Projekt:	Stavební úpravy Terminálu 3	
Objednatel:	Letiště Praha a.s.	
Předmět:	Pokyn k provedení změny (PPZ)	039

Projekt:	Stavební úpravy Terminálu 3	
Objednatel:	Letiště Praha a.s.	
Předmět:	Pokyn k provedení změny (PPZ)	040

Projekt:	Stavební úpravy Terminálu 3	
Objednatel:	Letiště Praha a.s.	
Předmět:	Pokyn k provedení změny (PPZ)	041

Projekt:	Stavební úpravy Terminálu 3	
Objednatel:	Letiště Praha a.s.	
Předmět:	Pokyn k provedení změny (PPZ)	042

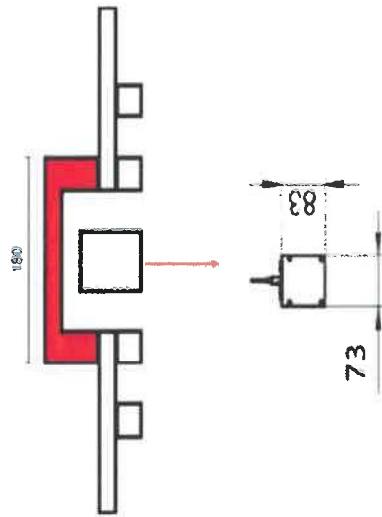
Navýšení počtu a upřesnění rozměrů revizních otvorů v podhledech, nutnost doplnění zavětrovacích kitů pro podhledy z důvodu velkého množství revizních otvorů, doplnění spřahovacích třmenů pro montáž svítidel, doplnění lávek a konzol pro ukotvení podhledu v místech velkého počtu vedení trubních rozvodů TZB a elektro tras

Revizní otvor

Třmeny pro zapuštěná svítidla

Zavěšovací kít

BOURANÉ ZKLADY

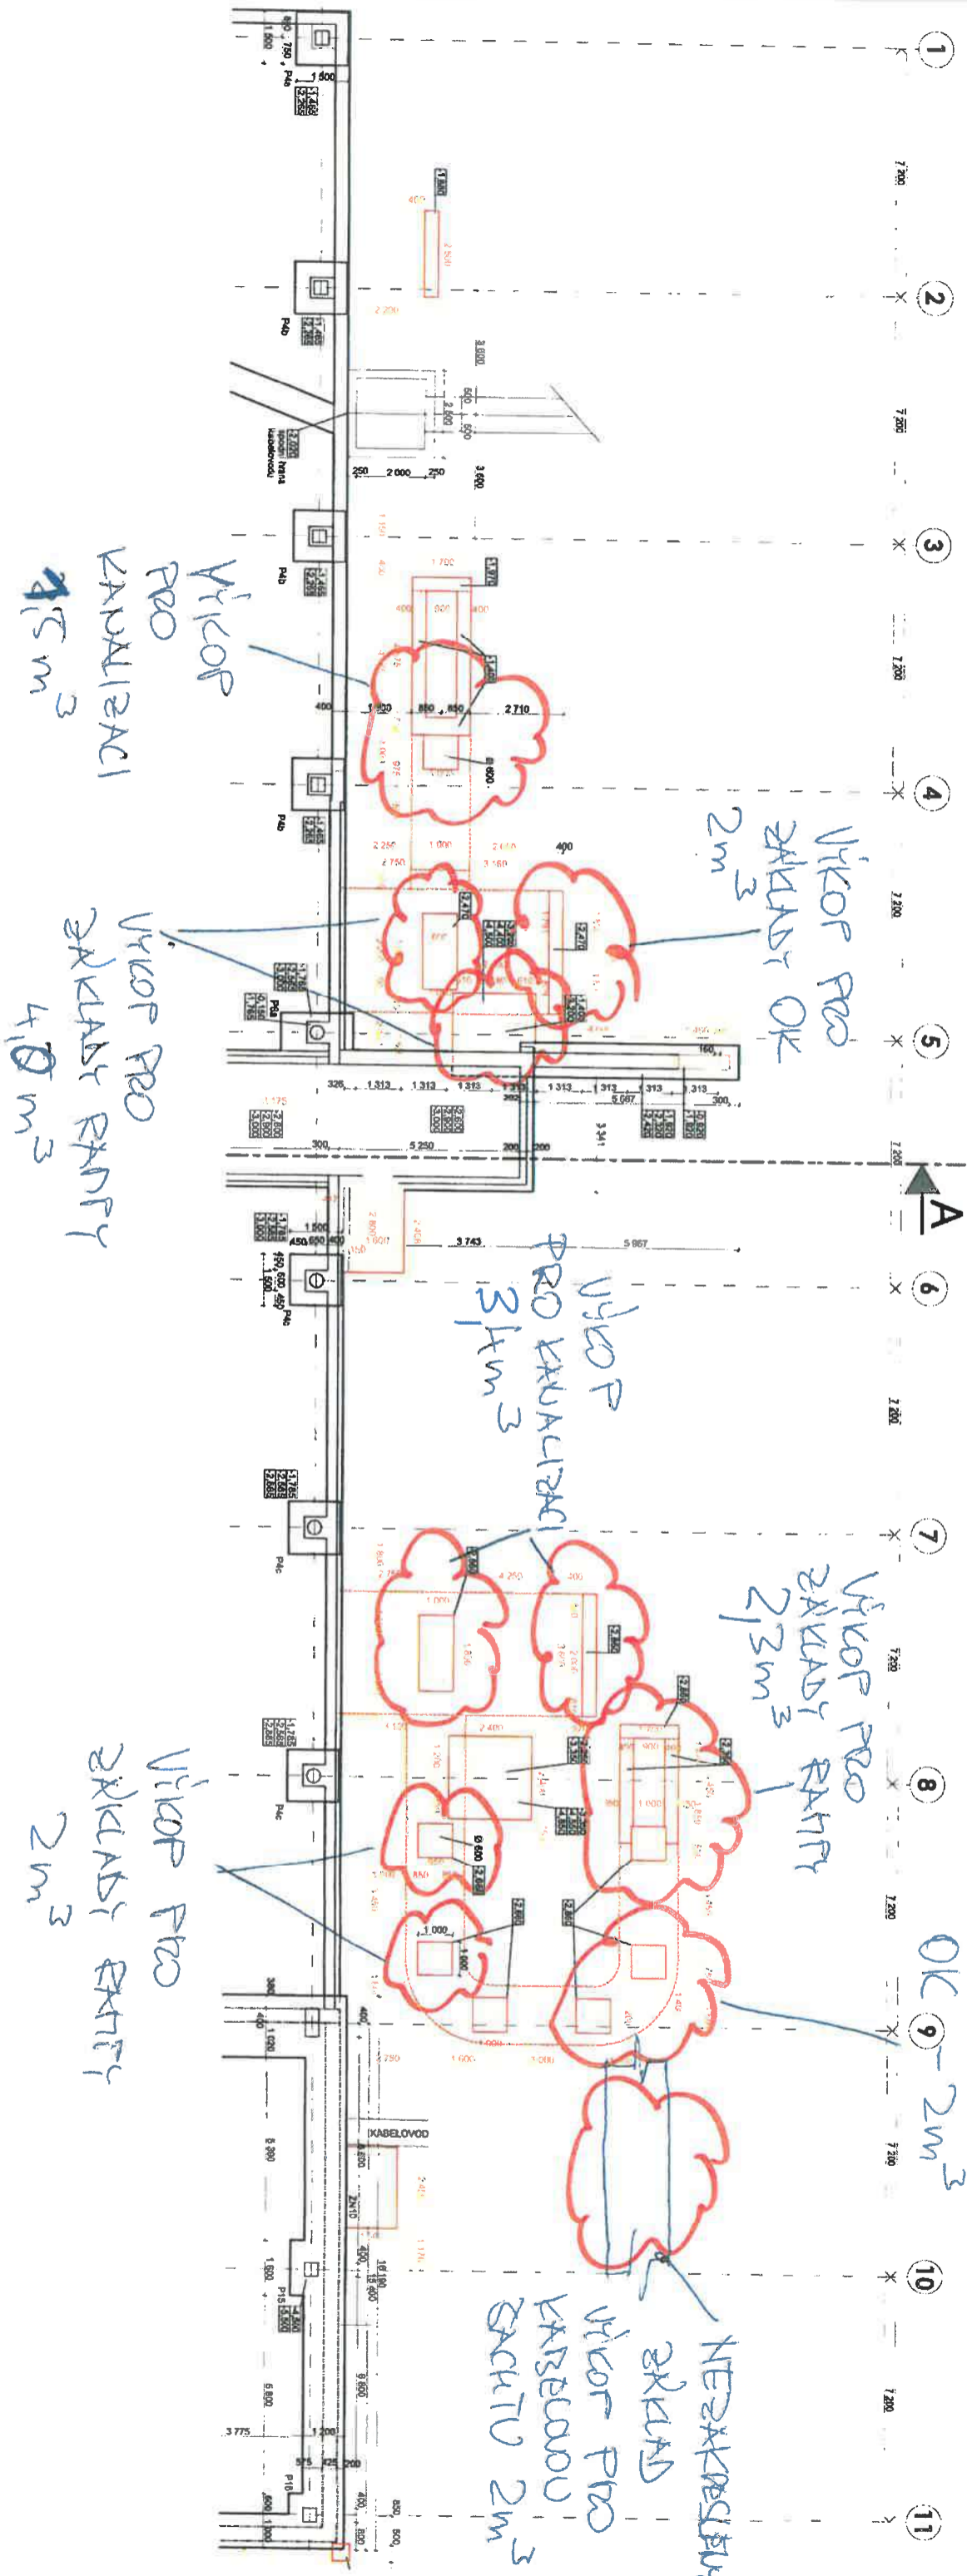
Kolize stávajících základů s novými základy sloupů, kolize trasy nové kanalizace se stávajícími základovými konstrukcemi

# Dopravní Lavanda pro VZT

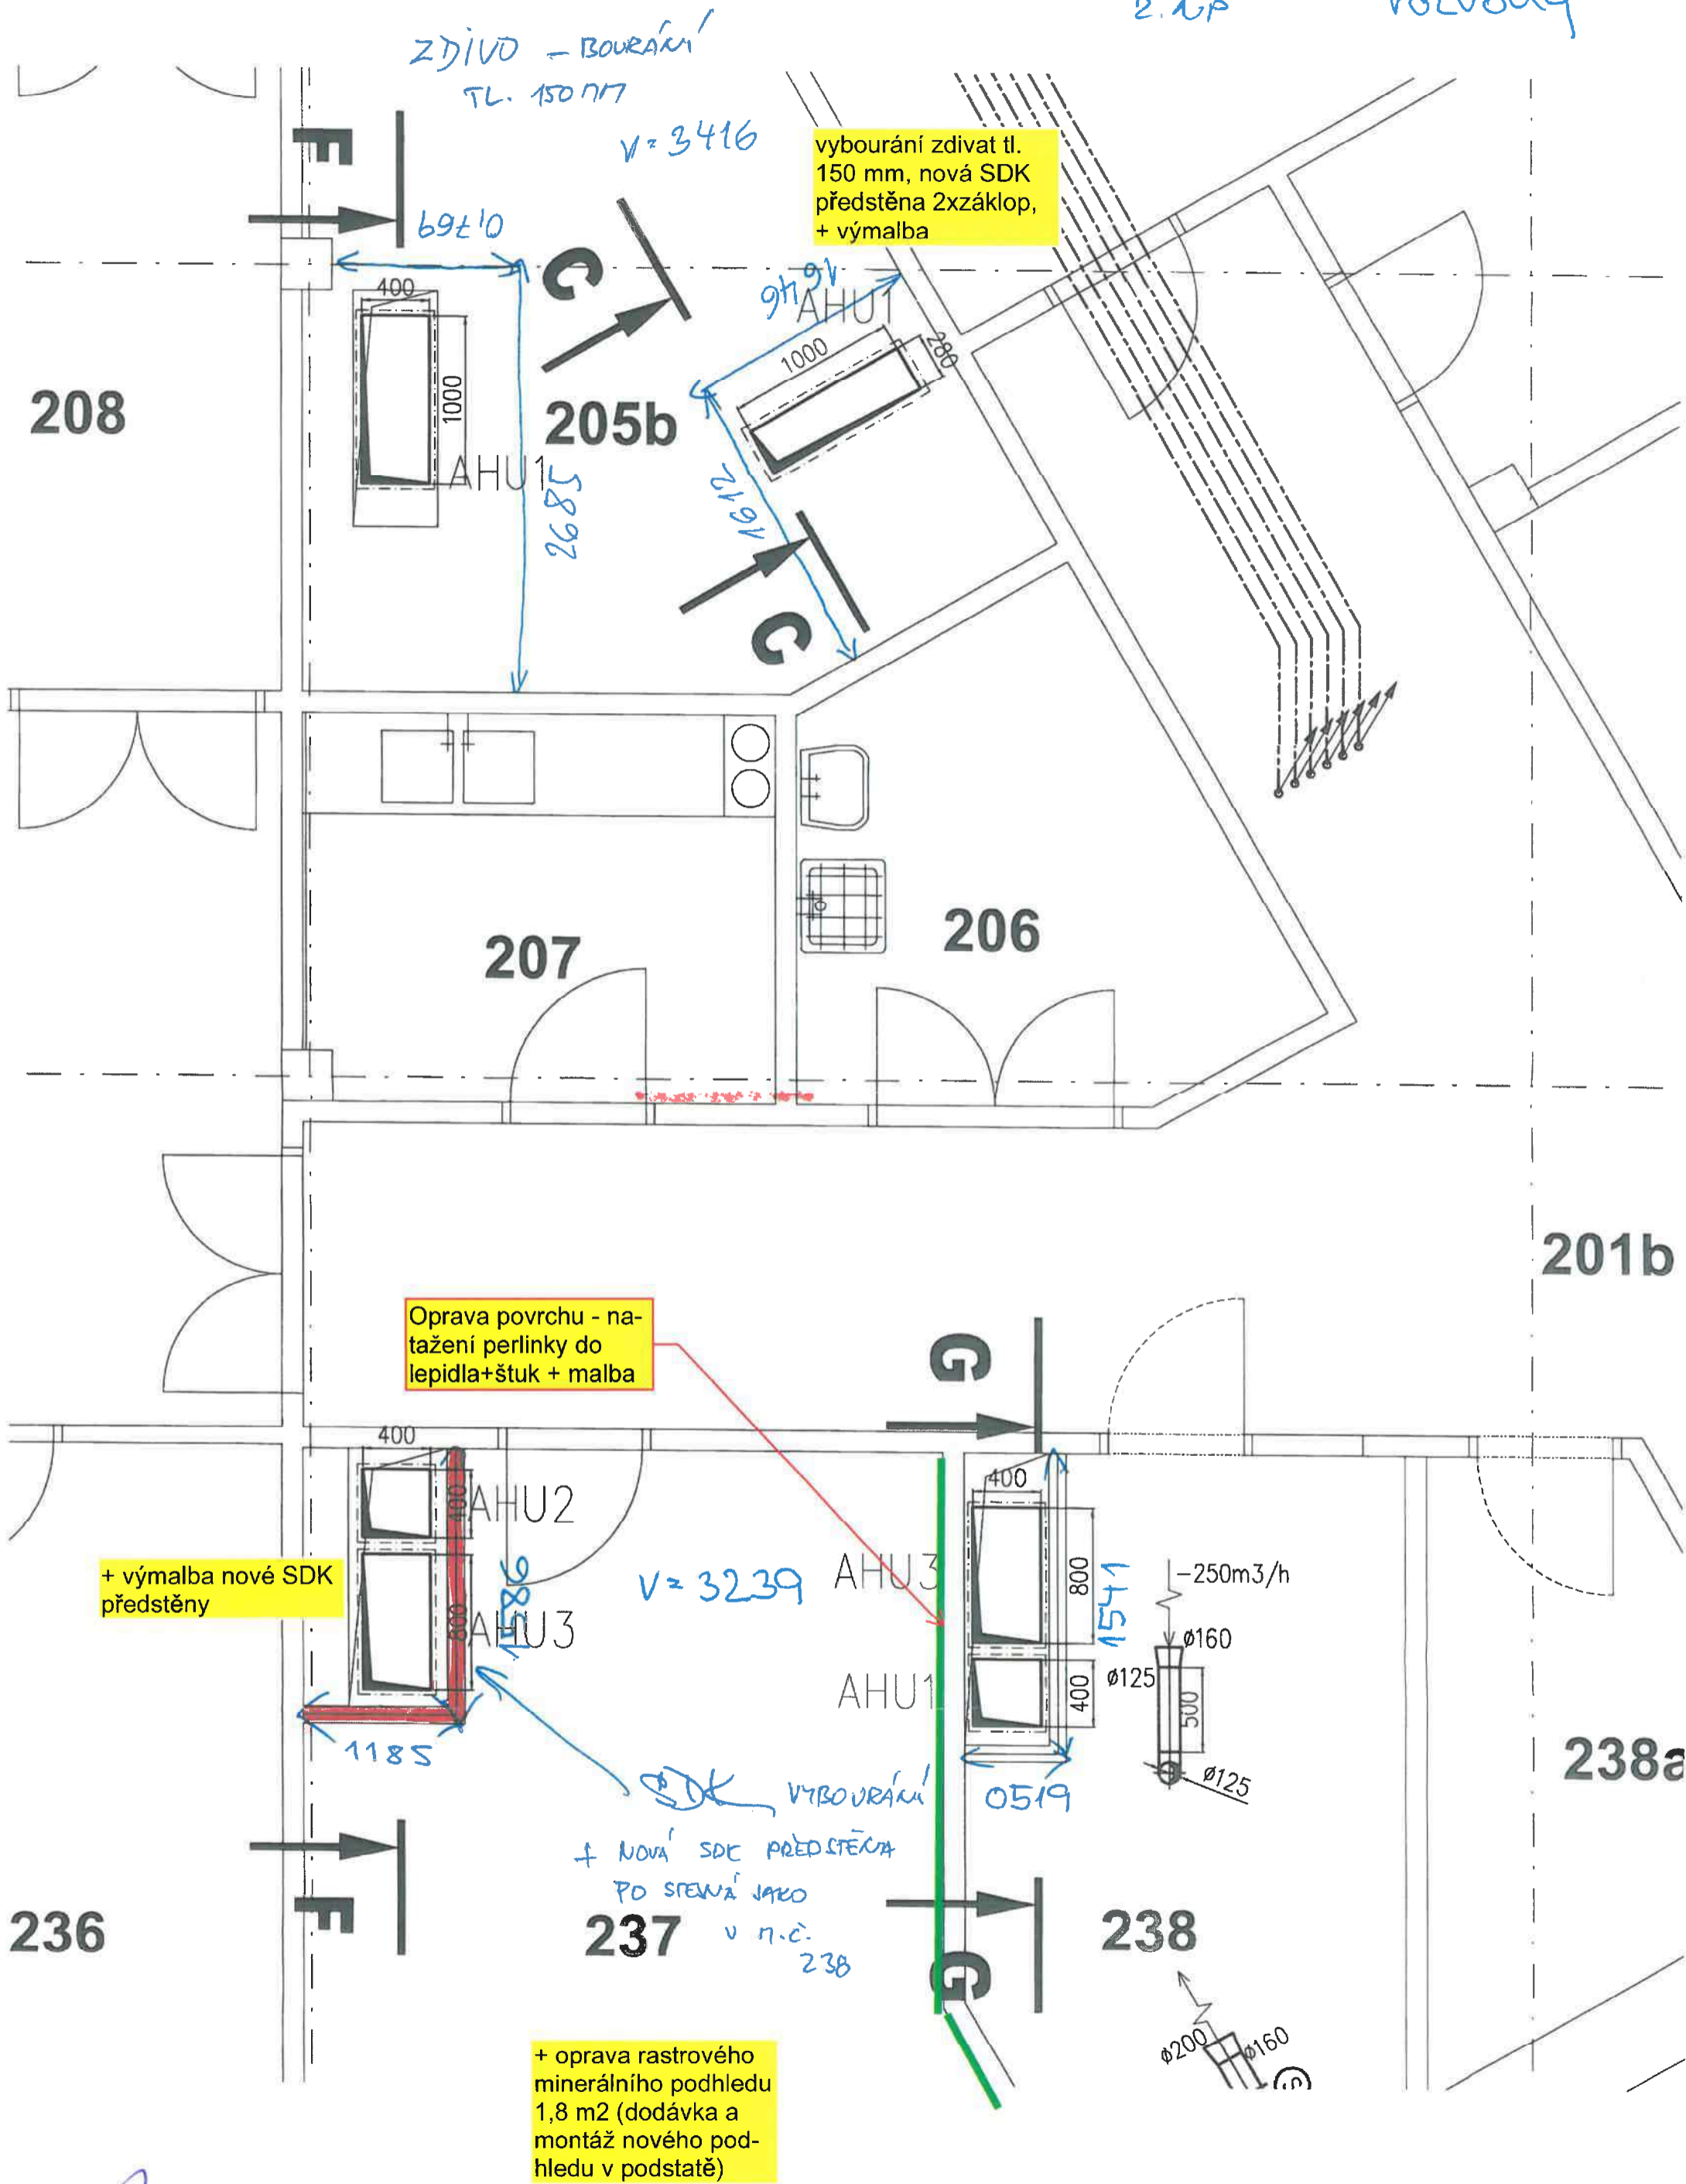
Vybourání stávajících příček u VZT šachet a prostupů u VZT potrubí včetně jejich zpatného zazdění včetně povrchové úpravy a maleb

Bourání včetně zpětného zazdění jednostranná omítka tl. 20 mm + štuk + malba

Bourání Lavanda pro VTI rozvody s.r.p

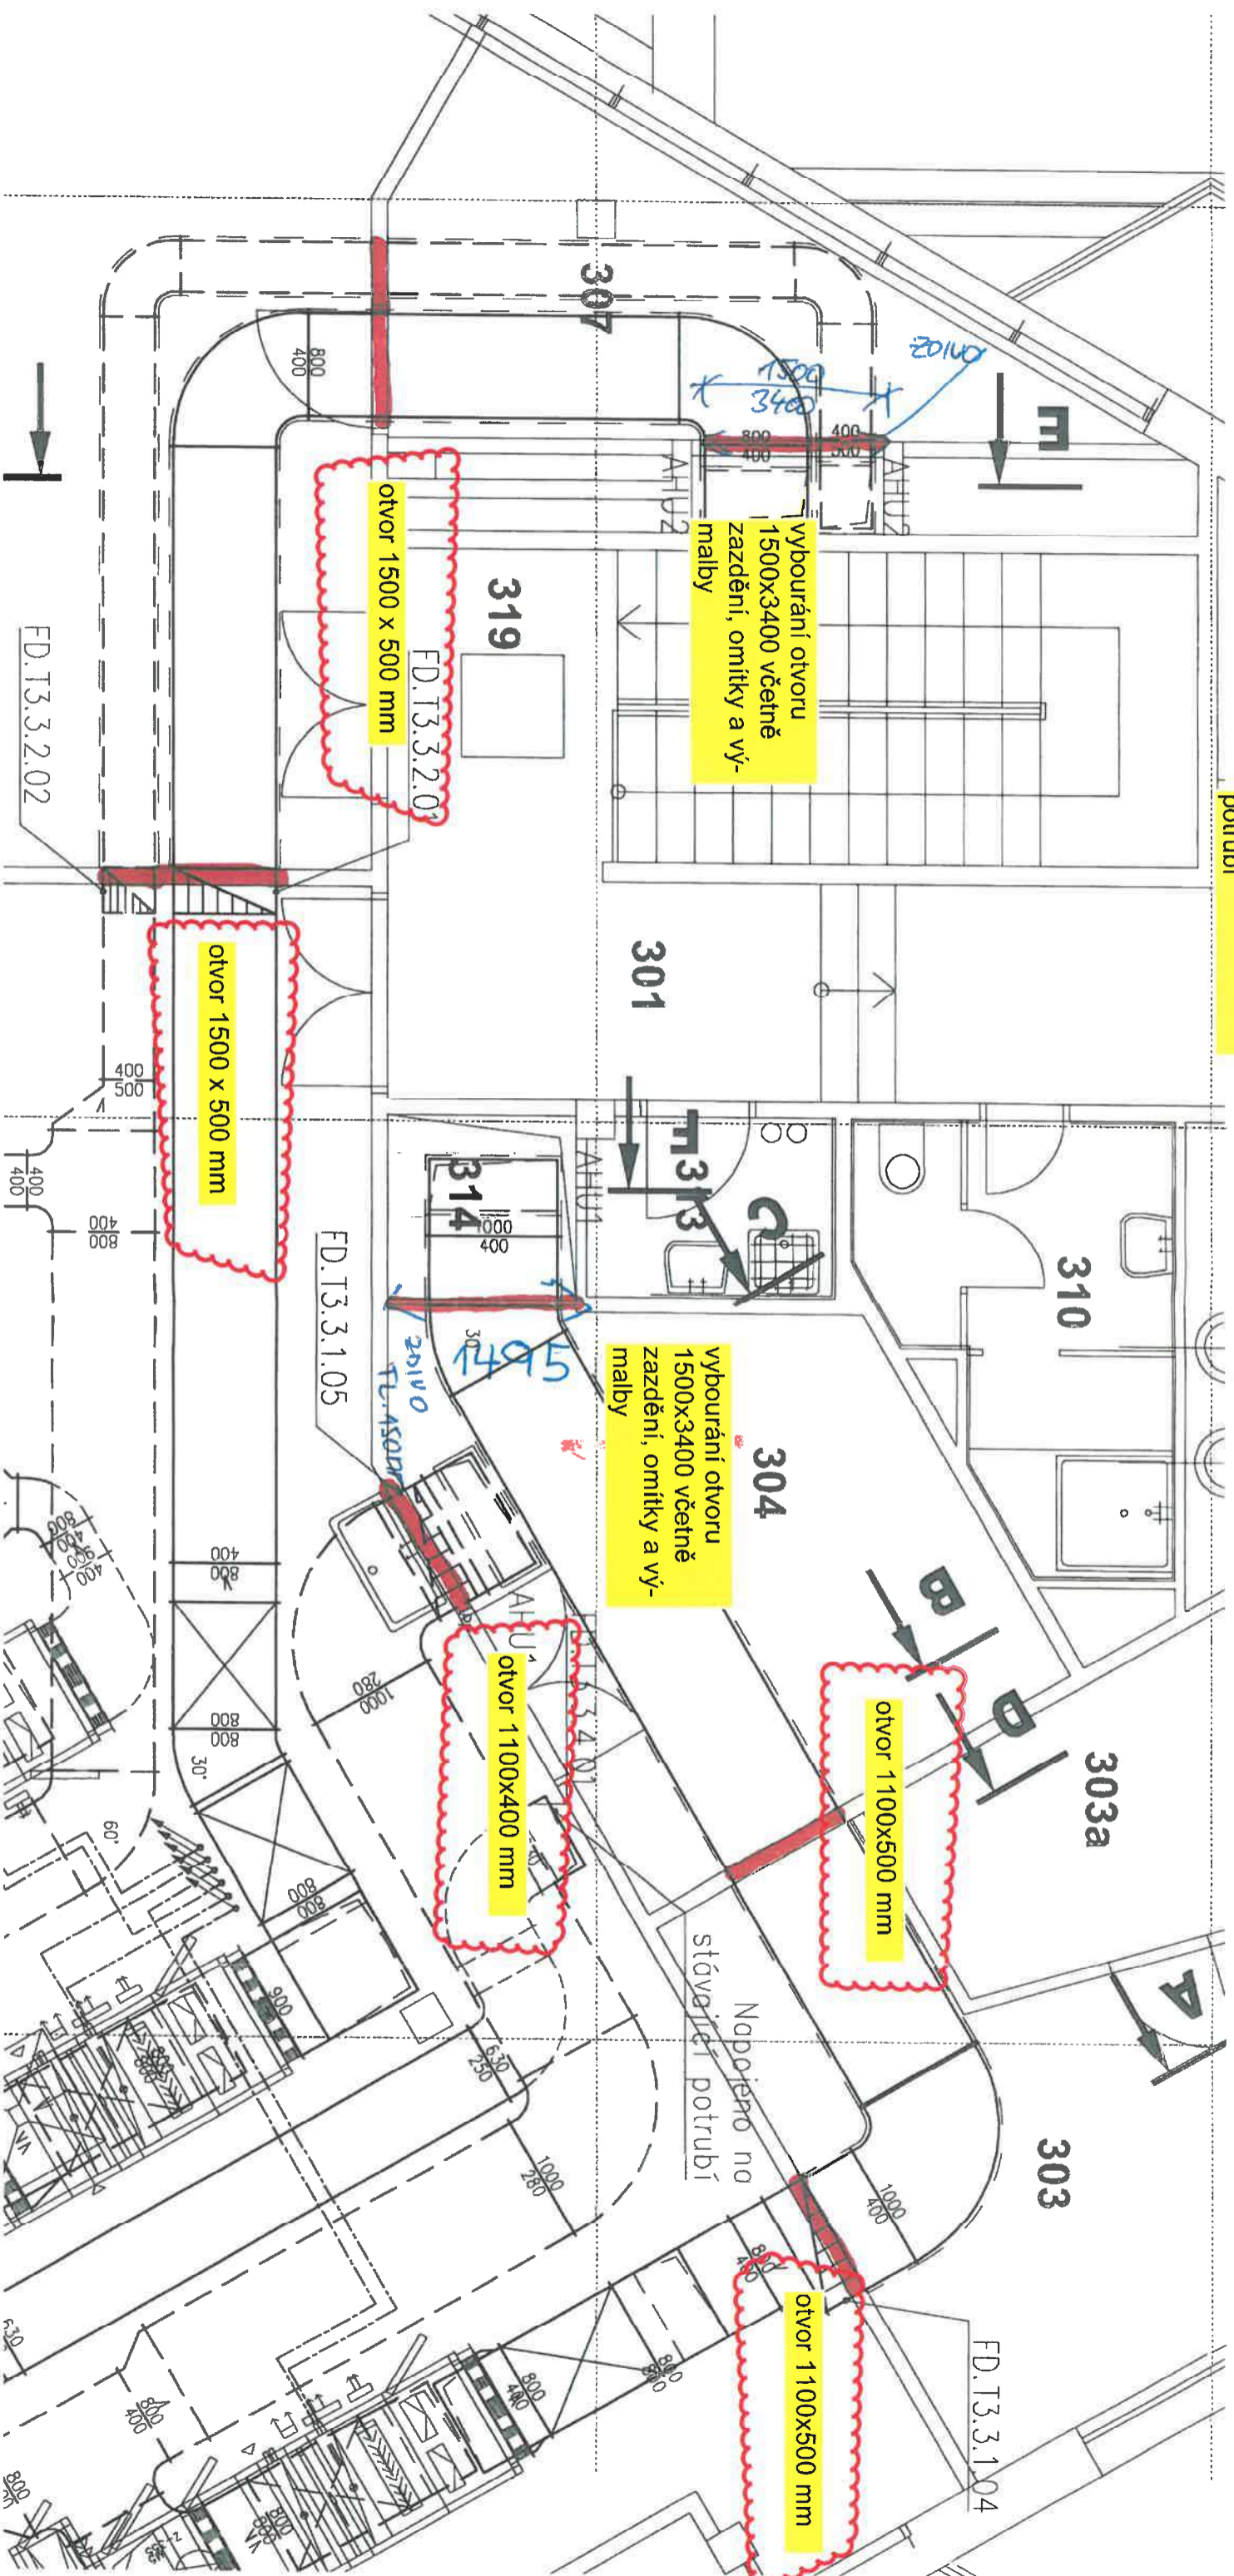
ZDIVO - BOURÁNÍ  
TL. 150 mm

vybourání zdivat tl.  
150 mm, nová SDK  
předstěna 2xzáklap,  
+ výmalba

Oprava povrchu - na-  
tažení perlinky do  
lepidla+štuk + malba

+ výmalba nové SDK  
předstěny

+ oprava rastrového  
minerálního podhledu  
1,8 m2 (dodávka a  
montáž nového pod-  
hledu v podstatě)

SDK VYBOURÁNÍ  
+ NOVÁ SDK PŘEDSTĚNA  
PO STĚNĚ JAKO  
237 v n.č.  
238
